福島第一原子力発電所 特定原子力施設に係る実施計画変更比較表 (第II章 2.10 放射性固体廃棄物等の管理施設)

変 更 前	変 更 後	変 更 理 由				
<p>2.10 放射性固体廃棄物等の管理施設</p> <p>2.10.1 基本設計</p> <p>(中略)</p> <p>2.10.1.4 主要な設備</p> <p>(中略)</p> <p>2.10.2 基本仕様</p> <p>2.10.2.1 主要仕様</p> <p>(中略)</p>	<p>2.10 放射性固体廃棄物等の管理施設</p> <p>2.10.1 基本設計</p> <p>(中略)</p> <p>2.10.1.4 主要な設備</p> <p>(中略)</p> <p><u>(7) 固体廃棄物貯蔵庫第10棟</u></p> <p><u>固体廃棄物貯蔵庫第10棟は、廃炉作業で発生する瓦礫類を収納した容器を保管する建屋と換気空調設備及び電気設備等を設置する別棟で構成され、建屋は、大型廃棄物保管庫の西側に位置する鉄骨造で、平面が約50m(東西方向)×約90m(南北方向)、地上高さが約20mの建物が2棟及び平面が約50m(東西方向)×約180m(南北方向)、地上高さが約20mの建物が1棟から成り、共に地上1階である。</u></p> <p><u>瓦礫類を収納した容器からの放射線に対し、放射線業務従事者等を保護するため、また、敷地周辺の線量を合理的に達成可能な限り低減するため、コンクリート製の壁及び貯蔵容器上部に設置する遮蔽蓋により遮蔽を行うとともに、比較的線量の低い瓦礫類を収納した容器を適切に配置する。</u></p> <p><u>換気空調設備は、送風機、排風機、排気フィルタユニット等で構成する。</u></p> <p><u>送風機、排風機は50%容量のもの2台で構成し、送風機より建屋内に供給された空気は、建屋内で発生する粉じんを排気フィルタユニットで除去した後、排風機により大気に放出する。</u></p> <p>2.10.2 基本仕様</p> <p>2.10.2.1 主要仕様</p> <p>(中略)</p> <p><u>(6) 固体廃棄物貯蔵庫第10棟(1~6号機共用)</u></p> <p><u>i. 貯蔵エリア</u></p> <p><u>大きさ：約50m(東西方向)×約90m(南北方向)、地上高さ約20m, 2棟</u> <u>約50m(東西方向)×約180m(南北方向)、地上高さ約20m, 1棟</u></p> <p><u>棟数：3</u></p> <p><u>容量：約146,000m³</u></p> <p><u>ii. 換気空調設備</u></p> <p><u>a. 10-A/10-B</u></p> <p><u>(a) 送風機</u></p> <table border="1" da

図2. 1. 1-1 一時保管エリア配置図

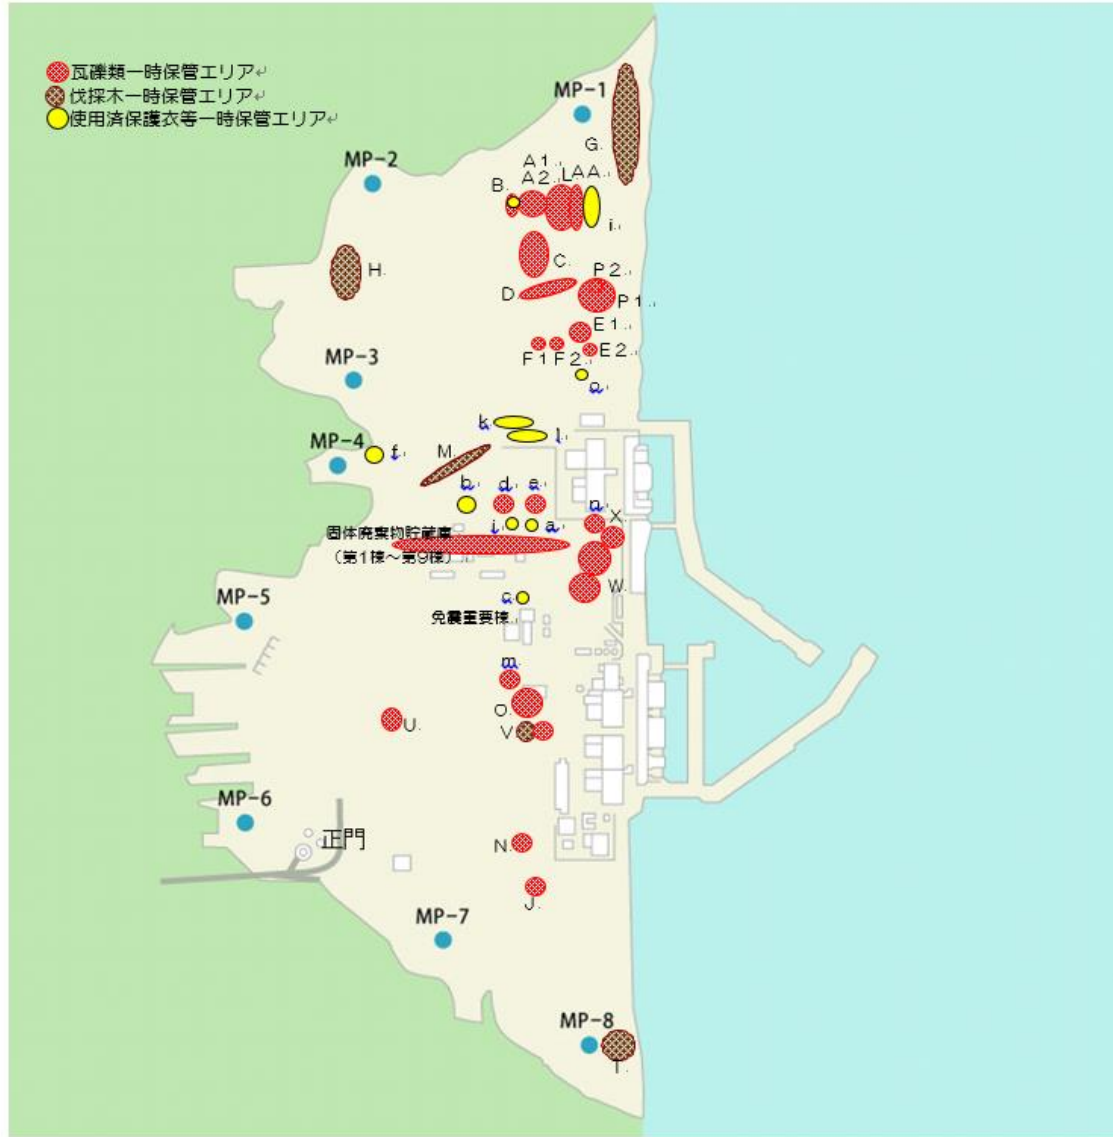
固体廃棄物貯蔵庫第10棟の設置に伴う追加
